GUTACHTEN

D52 Pohořelice – Staatsgrenze Tschechien/Österreich + SSUD Pohořelice

BEARBEITUNG DER EINGEGANGENEN STELLUNGNAHMEN – Teil Republik Österreich

Obrázek 1 - Řešená oblast v dopravním modelu

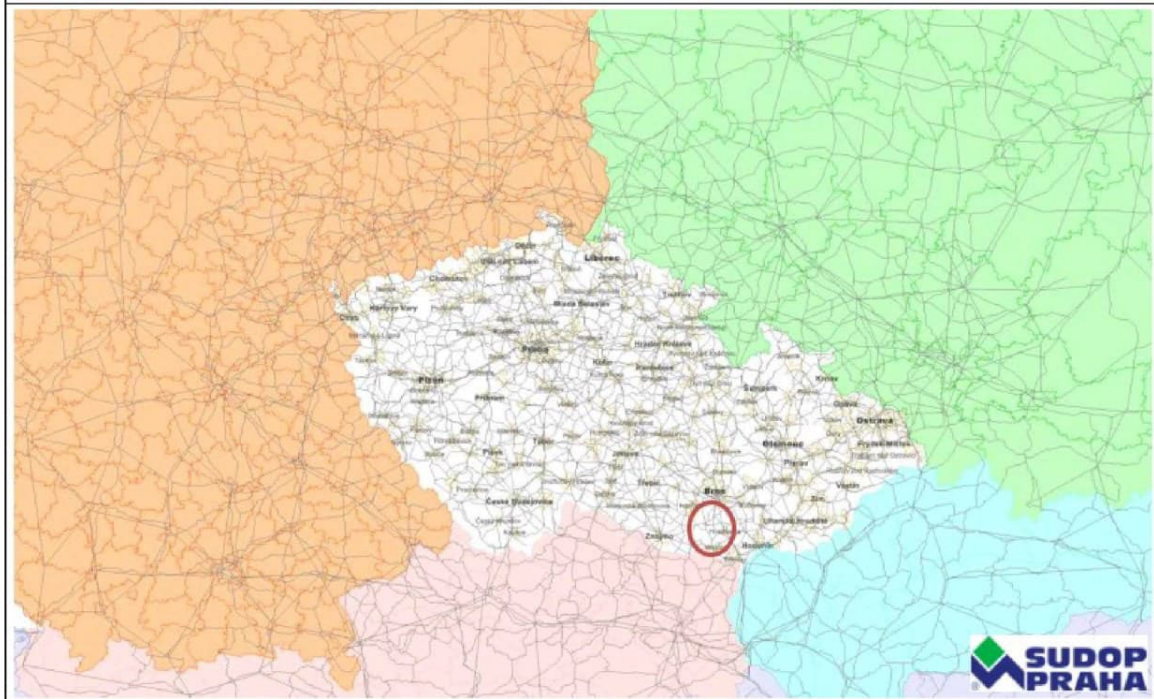
Der Umfang der betroffenen Region wurde nicht angemessen gewählt, da dieses Projekt als TEN-T-Strecke von Polen bis Slowenien reicht und daher weder das Verkehrsmodell noch die resultierenden Parameter eine realistische Grundlage für die Entwicklung bis 2030 oder 2050 darstellen.

Im Verkehrsmodell werden weder die polnischen noch die österreichischen oder slowenischen Angaben zur erwarteten wirtschaftlichen Entwicklung berücksichtigt (z. B. soll der Hafen Koper in Slowenien zu einem bedeutenden europäischen Seehafen werden), weshalb die Auswirkungen auf den Anstieg des Schwerverkehrs durch das Weinviertel und Südmähren nicht beschrieben werden.

Aus dem Verkehrsmodell, das der zu prüfenden Dokumentation beigelegt ist, geht hervor, dass das grundlegende Instrument für die Verkehrsprognose ein Verkehrsmodell war, das sowohl das von D52 bewertete Kerngebiet als auch das angrenzende Gebiet der Tschechischen Republik, aber auch grenzüberschreitende Verkehrsverbindungen nach Polen, Österreich und in die Slowakei umfasst. Mit zunehmender Entfernung vom Kerngebiet des Verkehrsmodells nimmt jedoch auch dessen Detailgenauigkeit ab.

Das Verkehrsmodell umfasst die gesamte Tschechische Republik und ihre unmittelbare Umgebung und wurde in der erforderlichen Umgebung des untersuchten Gebiets deutlich detaillierter ausgearbeitet. Die folgende Abbildung zeigt einen Überblick über das Verkehrsnetz dieses Modells mit der Markierung des untersuchten Gebiets.
